Bescheid

**über die Änderung und Ergänzung der
allgemeinen bauaufsichtlichen Zulassung
vom 20. Januar 2016**

Z-19.14-1037

Brandschutzverglasung "HL 330"

Abbildung 1: Glasaufbau

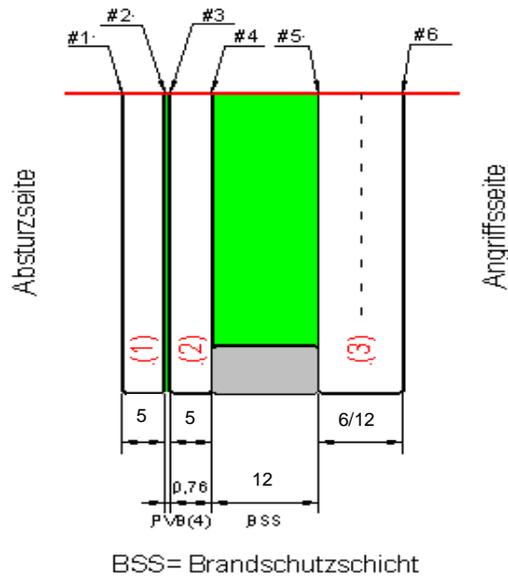
Die Verbundglasscheiben müssen den in Abbildung 1 dargestellten Glasaufbau aufweisen:

Die Orientierung der Glasscheiben hinsichtlich Angriff- und Absturzseite ist zu beachten.

Schicht (1) und (2):

- Die Scheiben können aus
 - Floatglas oder
 - thermisch vorgespanntem Kalknatron-Einscheibensicherheitsglas (ESG) oder
 - heißgelagertem Kalknatron-Einscheibensicherheitsglas (ESG – H)
 bestehen.
- Die Scheiben können klar oder in der Masse eingefärbt sein.
- Sie haben eine Dicke der Einzelscheibe von ≥ 5 mm bis ≤ 11 mm.
- Schicht (1) darf auf der Oberfläche #1 nach DIN EN 1096-4⁹ beschichtet sein.
- Keramische Beschichtungen (Emallierungen) sind nur auf den Oberflächen #2 und #4 zulässig.
- Die Scheiben sind zu Verbund-Sicherheitsglas (VSG) nach DIN EN 14449¹⁰ mit PVB-Folie zu laminieren. Die PVB-Folie darf klar oder mattiert sein.

Brandschutzschicht (BSS):

- Die Brandschutzschicht muss 12 mm dick sein.

Schicht (3):

- Die Scheibe kann aus
 - thermisch vorgespanntem Kalknatron-Einscheibensicherheitsglas (ESG) oder
 - heißgelagertem Kalknatron-Einscheibensicherheitsglas (ESG – H)
 bestehen.
- Die Dicke der Einzelscheibe beträgt ≥ 6 mm bis ≤ 15 mm.
- Keramische Beschichtungen oder Beschichtungen nach DIN EN 1096-4⁹ sind nur auf der Oberfläche #6 zulässig.

- Alternativ kann die Schicht (3) auch aus Verbund-Sicherheitsglas (VSG) bestehen. Dabei gilt Folgendes:
 - Das VSG entspricht den Bestimmungen nach DIN EN 14449¹⁰. Die PVB-Folie darf klar oder mattiert sein.
 - Das VSG ist aus zwei gleichdicken Scheiben aus
 - thermisch vorgespanntem Kalknatron-Einscheibensicherheitsglas (ESG) oder
 - heißgelagertem Kalknatron-Einscheibensicherheitsglas (ESG – H)herzustellen.
 - Die Nenndicke der Einzelscheiben des VSG beträgt ≥ 6 mm bis ≤ 9 mm.
 - Keramische Beschichtungen oder Beschichtungen nach DIN EN 1096-4⁹ sind nur auf der Oberfläche #6 zulässig.
